Naše značka
1713/20/Zdr

Akce: PD chodník podél ul. 2. května (úsek od Dělnického domu po ul. Panskou)

Vyjádření k existenci sítí

Příloha č. 1 – Situace

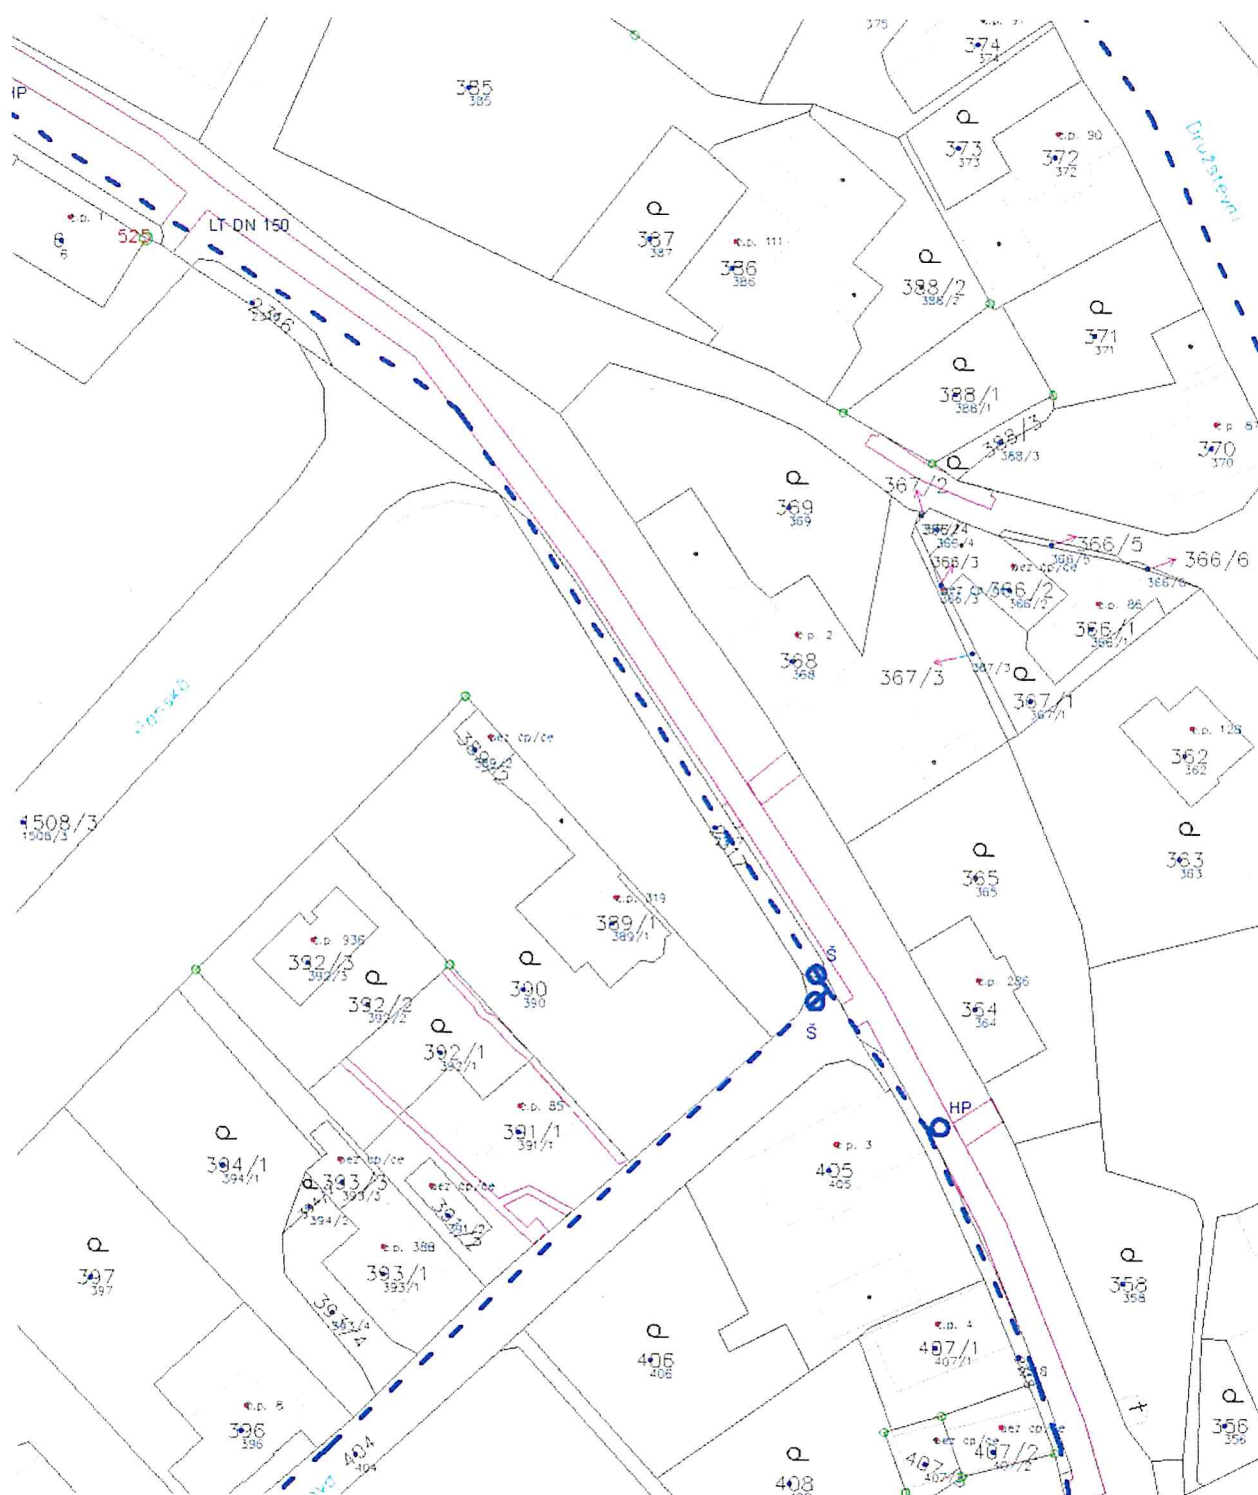
1. V předmětné lokalitě dojde k dotčení vodovodního řadu ve správě společnosti Zásobování teplem Vsetín a.s. viz Příloha č. 1 - Situace. Situace je pouze orientační. Stavbou požadujeme respektovat stávající sítě ve správě společnosti Zásobování teplem Vsetín a.s. Situační výkres byl ve formátu dwg zaslán na email žadatele.
